Müşteri ifadesi / Atölye tespiti

Teknik açıklama

Resim 1: Brembo fren sistemine ait örnek görünüm

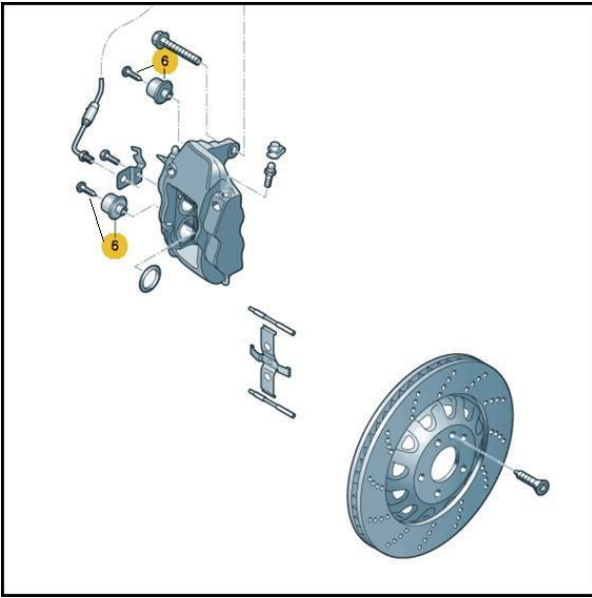
Brembo fren sisteminin (bkz. Resim 1) kusursuz frenleme performansı nedeniyle, tekrar eden frenlemelerde bile fren parçaları çok yüksek sıcaklıklara erişir. Tekrar eden sert frenleme işlemleri arasında yetersiz soğutma evreleri bulunuyorsa, üründe değişiklikler meydana gelebilir. Bu değişiklikler aracın güvenliğini etkilemeye de, özellikle gürültü başta olmak üzere konforuna etki eder.
